番屋風力発電所

5号機風車ブレード破損事故に関する報告

(第24回新エネ発電設備事故対応・構造強度ワーキンググループ(11月4日開催)の指摘事項 回答)

株式会社鹿児島風力発電研究所

① ダイバータストリップスの説明

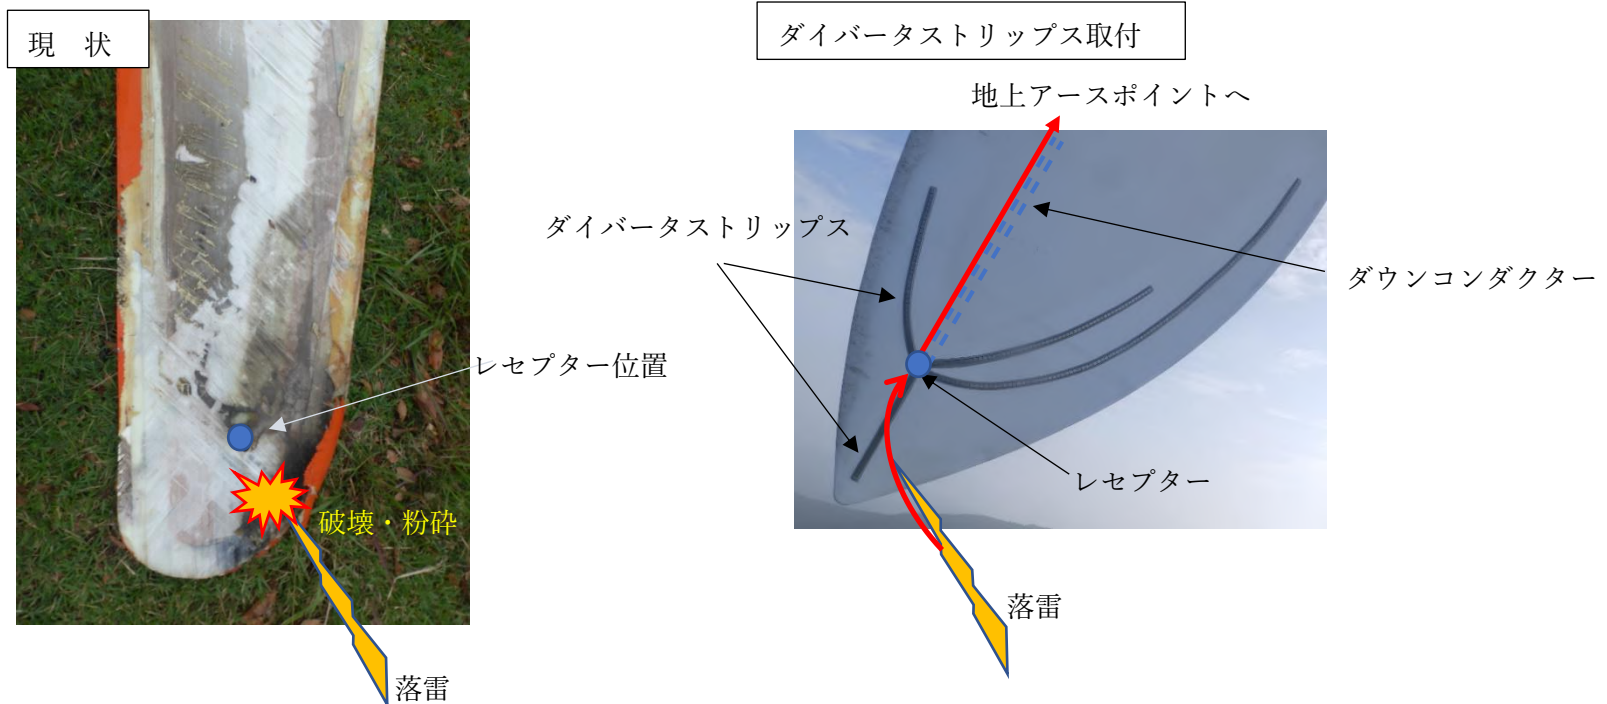
- (1) フランクリン・ジャパンのレポートは、雷が落ちた事が確実に証明されている訳ではないので、表現を変える様にする事
- (2) 停電までのCMS（風車の状態監視システム）のデータがあるのであれば、CMSデータから落雷が落ちたことによる衝撃の確認等は出来ないのかCMSデータを確認し検証すること
- (3) ダイバータストリップスについての詳細な説明をすること

- ・ブレード先端への落雷は、先端部に設置されたレセプターにより、おおよそ受け止める事が出来るが、レセプターには受雷せずに、翼先端から数センチ～数メートル ルート側に受雷し、FRP が損傷することがある。
- ・ダイバータストリップスは、シェル面において雷が落ちやすい範囲に金属片を配置・敷設し、雷電流をレセプターまで誘導することが出来るようにすることによって、落雷の捕捉率を向上させる。ダイバータストリップス設定がないものと比べて、FRP 損傷の被害は減少することが確認されている。
- ・他の手法に、導体テープ、導体メッシュ、導体箔、金属キャップ形状レセプターなどがあるが、長期耐久性（使用期間・着雷回数）・損傷交換時の作業性を検討した結果、風車ブレードの形状に合わせた専用設計のダイバータストリップスが優位と考えられる。
